PRÉFET DE LA RÉGION D'ÎLE-DE-FRANCE

Nos réf : EE-1325-17

## Avis de l'autorité environnementale sur le projet d'aménagement du quartier Léon Blum à Issy-les-Moulineaux (Hauts-de-Seine)

Programmation par îlot d'intervention – Source : Notice explicative, décembre 2016

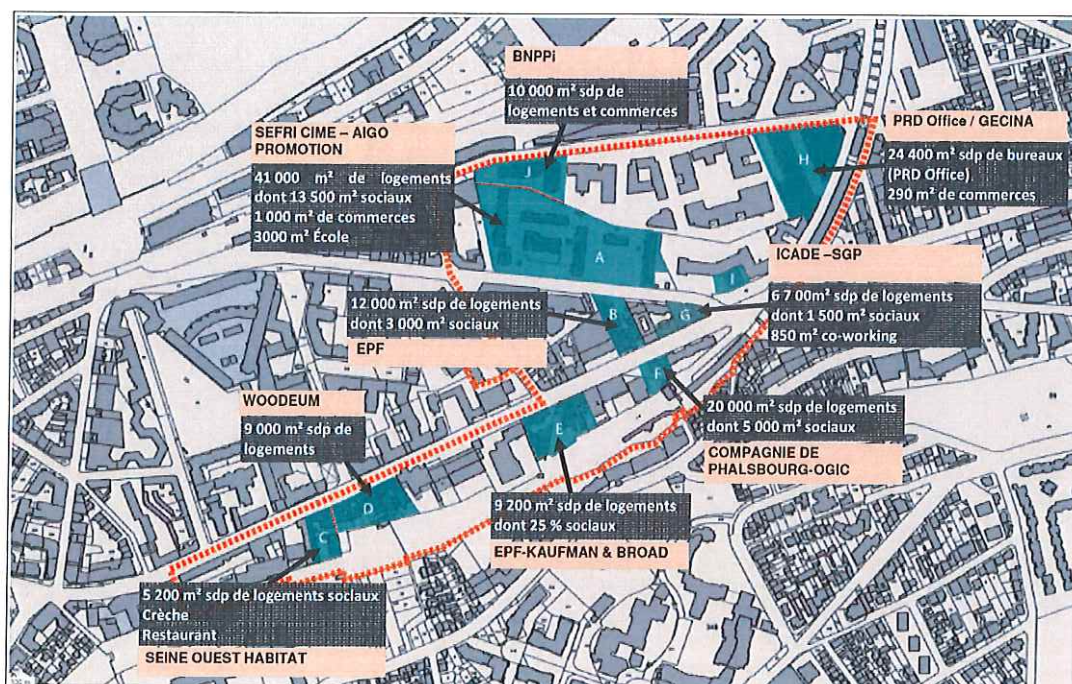
Le projet a donc évolué, avec une augmentation d'environ 20 % de la surface de plancher créée et l'implantation d'établissements accueillant des populations sensibles. Le document « étude d'impact », daté de janvier 2015 et joint au présent dossier, aurait donc mérité d'être actualisé en conséquence.

La présentation du projet (pages 159-174) reprend pour chaque îlot la programmation, la hauteur et une illustration – plan, vue projetée ou volumétrique. Toutefois les illustrations sont peu nombreuses et réduites. À ce stade d'avancement du projet, les constructions sur chaque îlot et leur intégration urbaine auraient mérité d'être définies plus précisément.

Principes d'aménagement retenus – Source : étude d'impact / CDT Grand Paris Seine Ouest

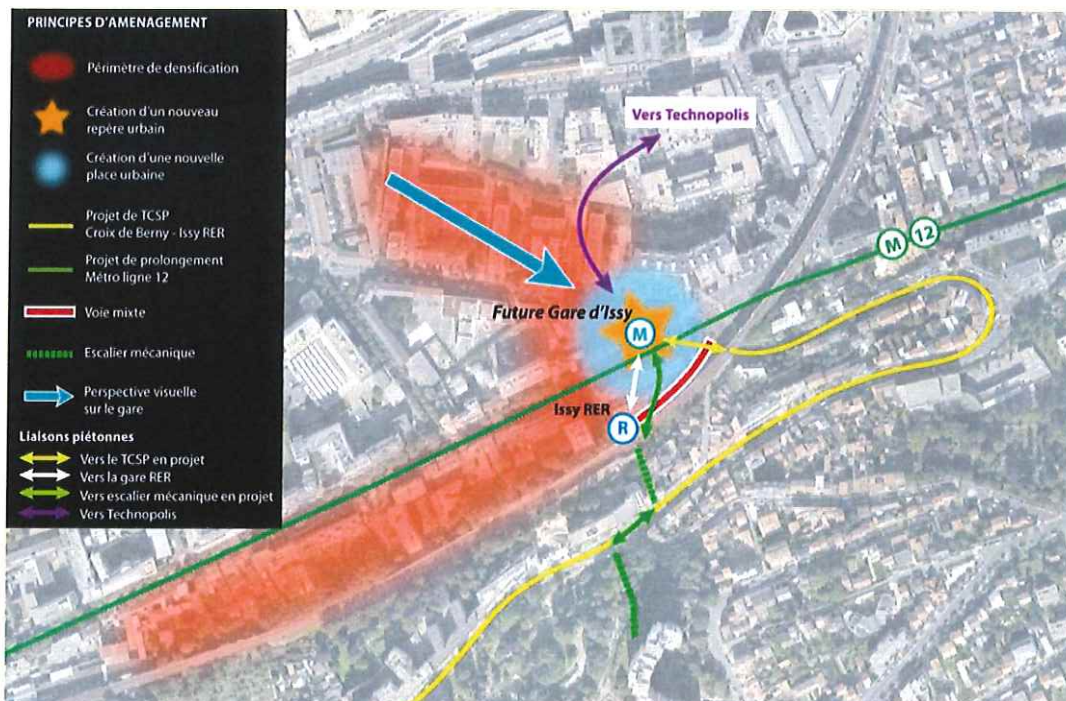
L'évolution du programme des constructions est bien mise en avant. Les différentes possibilités d'aménagement de l'espace public de la place Léon Blum vers les différents îlots d'intervention doivent quant à elles être mieux décrites. Le pétitionnaire doit permettre au public de mieux juger de l'articulation du programme des constructions avec les grandes orientations définies (cf. illustration ci-dessous). Dans son mémoire en réponse, le maître

d'ouvrage indique que ces éléments devaient être précisés en fin d'année 2015. Or aucun complément n'a été apporté au dossier d'évaluation environnementale depuis octobre 2015. L'autorité environnementale recommande donc d'actualiser l'étude d'impact en considérant le niveau actuel de connaissance des différents projets.
